Notitie

Datum
1 april 2021

Projectnummer
09.0008-203

Onderwerp
Legger Plashuis Noordse Dorpsweg -
aanvullende damwandberekening L
603 Bouwfase

Figuur 1, fasering damwandberekening

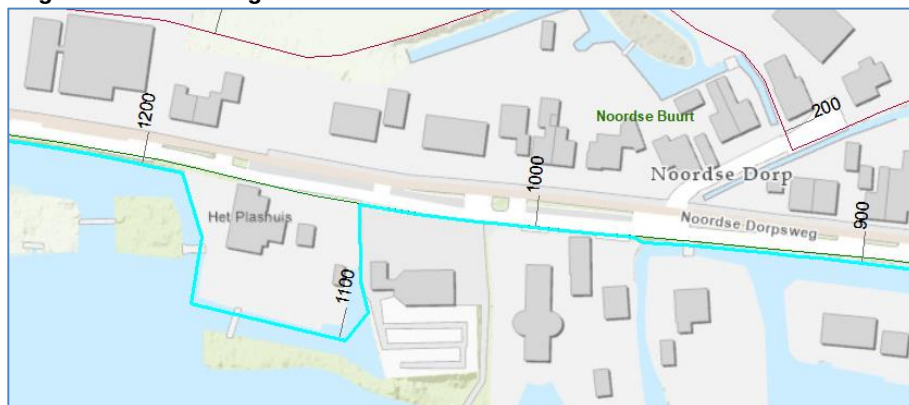
Voor de schematisatie van het voorstel van de eigenaar is in de berekening een tussenlaag van bigbags geïntroduceerd van NAP-2m tot NAP-3m. Deze laag heeft de geometrie van één bigbag van 1m³.

Voor de bouwfasering is een onderscheid gemaakt in installeren van de damwand; het plaatsen van bigbags en het droogpompen. Nadat de keldervloer is gemaakt worden houten stempels, met vijzels geplaatst tussen vloer en damwand. Nadat de kelderwand is gestort kunnen de bigbags worden verwijderd en kan worden aangevuld.

- Heien palen ten behoeve van nieuwbouw kelder dient te geschieden vóór ontgravingswerkzaamheden
- Ontgraven in den natte tot maximaal NAP-3,0m (of minder) ten behoeve van installatie van Big Bags;
- 1 kuubs Big Bags gevuld met zand direct tegen de damwand aanbrengen zodat er een ondersteunende werking van de bigbags tegen de damwand vanuit gaat;
- Droogzetten van alléén de ruimte tussen damwand en huidige beschoeiing;
- Ontgraven bouwput tot maximaal NAP-3,0m t.b.v. storten keldervloer.
